SERVICE INFORMATION NO. SI D4-035

Engine

Service Bulletin TM TAE 125-0003, Rev. 6, from Thielert Aircraft Engines GmbH.

<u>Technische Mitteilung Nr. / Datum:</u> <u>Service Bulletin No. / Date</u>	TM TAE 125-0003, Revision 6 / 15.06.05 TM TAE 125-0003, Revision 6 / June 15 th , 2005
<u>Betrifft:</u> <u>Subject:</u>	Öldrucksensor, Reparatursets POIL and PRAIL Oil pressure sensor, repair sets POIL and PRAIL
<u>Betroffenes Luftfahrtgerät:</u> <u>Type affected:</u>	TAE 125-01 TAE 125-01
<u>Betroffene Geräte-Nr.:</u> <u>Models affected:</u>	alle all
<u>Einstufung:</u> <u>Compliance:</u>	Kategorie 2 – Zuverlässigkeit Category 2 – reliability
<u>Dringlichkeit:</u>	Maßnahmen sind innerhalb der folgenden 100 Flugstunden auszuführen.
<u>Accomplishment:</u>	Measures have to be performed within the next 100 flight hours.
<u>Grund:</u> Steckeranschlüssen	<u>Reparatursets:</u> Vermeidung von Schäden an den <u>Öldrucksensor:</u> Vermeidung von Vibrationen am Öldrucksensorstecker
<u>Reason:</u>	<u>Repair sets:</u> Prevention of damages at the plug connections <u>Oil pressure sensor:</u> Prevention of vibrations at the oil pressure plug

Bild / Figure 1
Einbaulage Öldrucksensor / Position Oil Pressure Sensor

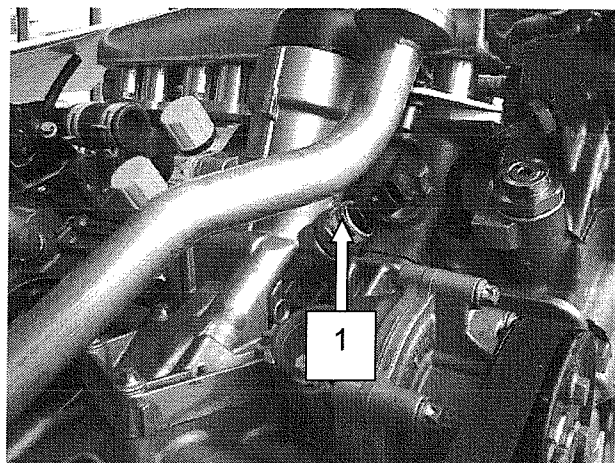
Remove the electrical plug from the oil pressure sensor carefully (fig.1).

Bild 2 / figure 2
Alte Version (auszutauschen) / Old version (to exchange)

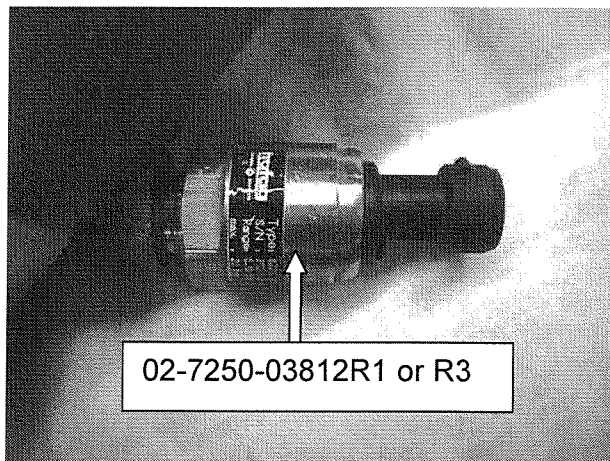
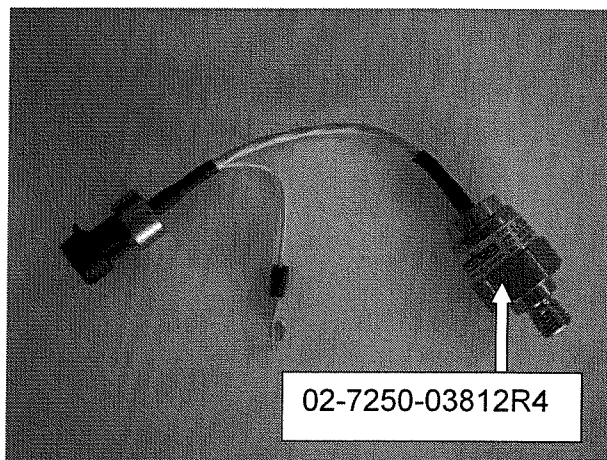
Install the new oil pressure sensor 02-7250-03812R4 (fig. 3) using a new sealing ring 02-7250-03805R1 in place of the old oil pressure sensor 02-7250-03812R1 or R3 (fig.2).

Torque: 20Nm.

Bild 4 / figure 4

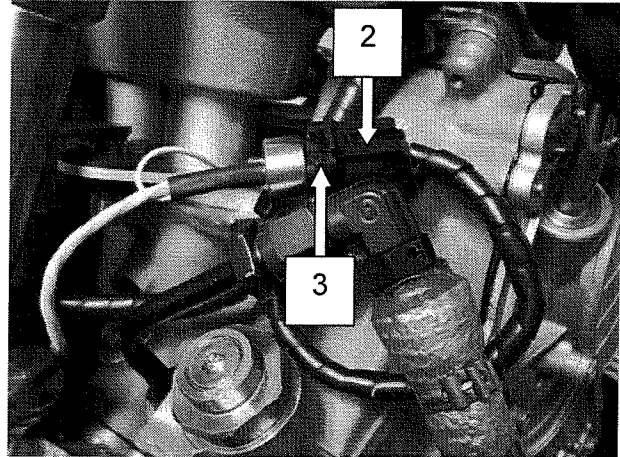
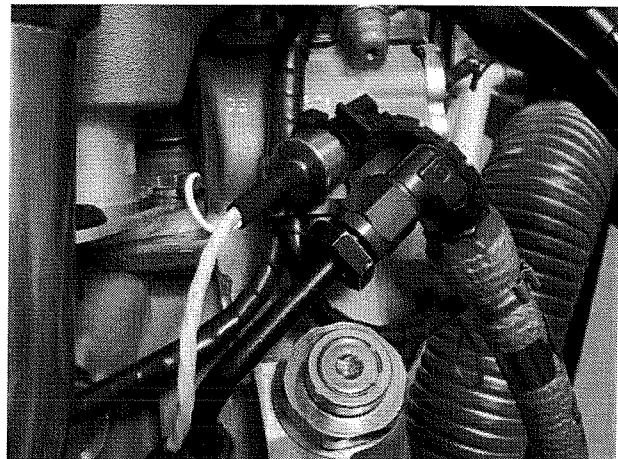
Connect the new oil pressure sensor. Fix the plug connection to the cylinder head using cable ties (fig. 4 and fig. 5). Attention is to be paid absolutely to that, that the wires don't apply tension to the plug connection. Do not attach in no case the plug connection to the oil pipe.
